Modulo per la presentazione delle osservazioni per i piani/programmi/progetti sottoposti a procedimenti di valutazione ambientale di competenza statale

X Valutazione di Impatto Ambientale (VIA) – art.24 co.3 D.Lgs.152/2006 e s.m.i.

ID: 5419 - Impianto per la produzione di energia da fonte eolica denominato "Parco eolico Toscana", sito nel Comune di Tuscania (VT) e relative opere di connessione nei Comuni di Tuscania (VT) e Arlena di Castro (VT)

OGGETTO DELLE OSSERVAZIONI

Esempio per il trattamento del rischio per la salute umana dal distacco di pezzi di una pala. La zona arancione è quella da considerare da “zona di rispetto”, dove non si dovrebbero trovare luoghi di frequentazione quotidiana dall’uomo (abitazioni, luoghi di lavoro, strade, linee di ferrovia ...).

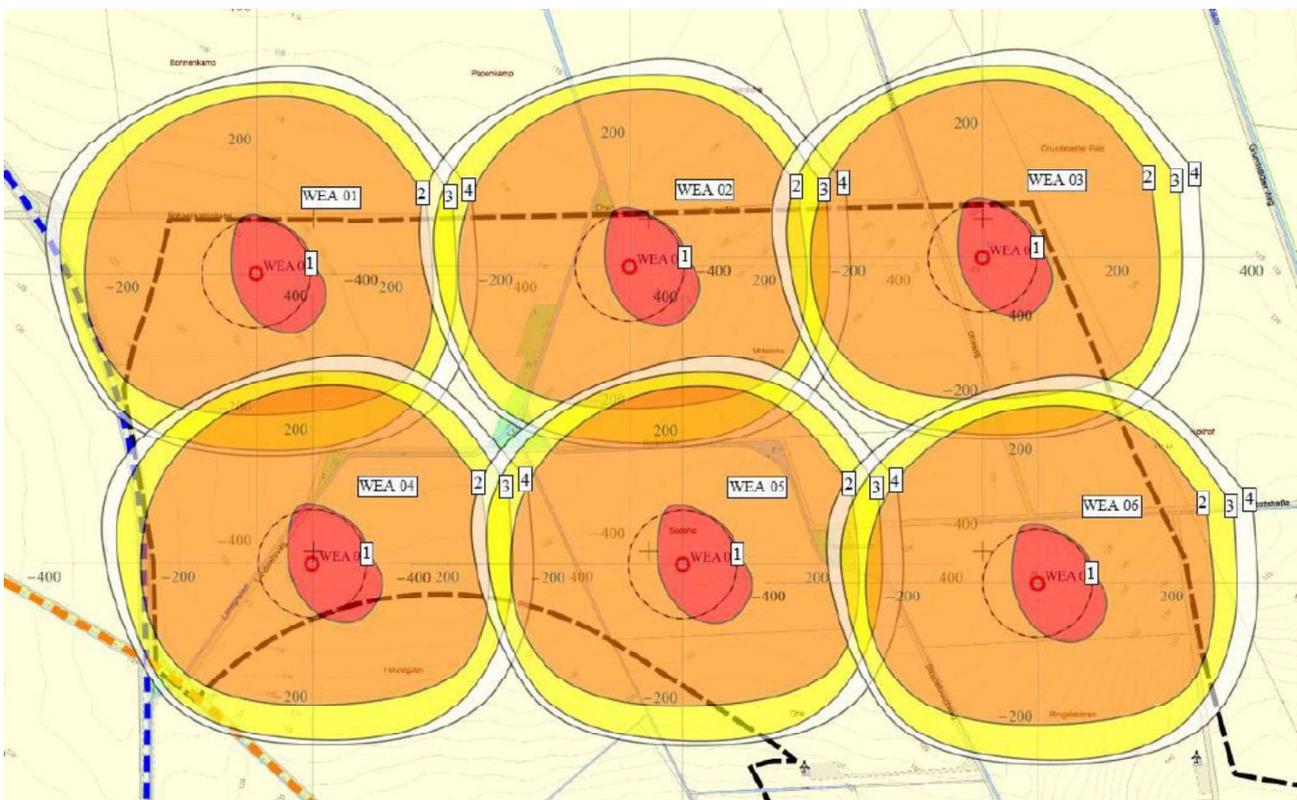
Invece, il distacco di una pala o soprattutto di pezzi di essa è un evento raro ma non trascurabile. Uno studio approfondito che analizza eventi dal 1997 al 2016, citato in ([Gutachtliche Stellungnahme \(uvp-verbund.de\)](#), p. 24), trova una probabilità di tali eventi di $1,0E-03$ per aerogeneratore ed anno.

Lo standard internazionale attuale di trattamento ingegneristico di tale rischio consiste in simulazioni, dove si tiene conto anche delle condizioni di ventosità. Un esempio tratto da ([Gutachtliche Stellungnahme \(uvp-verbund.de\)](#), p. 25) per un aerogeneratore comparabile a quello da progetto, illustra il fatto, che il rischio reale è molto più importante quanto riportato nello studio di impatto ambientale sotto esame.

Risulta che sia la distanza minima dalla viabilità principale (data dalla turbina A09 che si colloca a circa 317 m dalla SP13) che la distanza del recettore R10 il quale dista circa 400 m dalla turbina A03, sono minori delle distanze di rispetto risultanti da un corretto calcolo del rischio.

In conclusione, è necessario analizzare il rischio per la salute pubblica da rottura e distacco di una pala, da distacco di pezzi di una pala e da ribaltamento della turbina con procedimenti ingegneristici aggiornati.

Analizzare il rischio per la salute pubblica da rottura o distacco di una pala e da ribaltamento della turbina con procedimenti ingegneristici aggiornati e rivalutare le posizioni degli aerogeneratori.
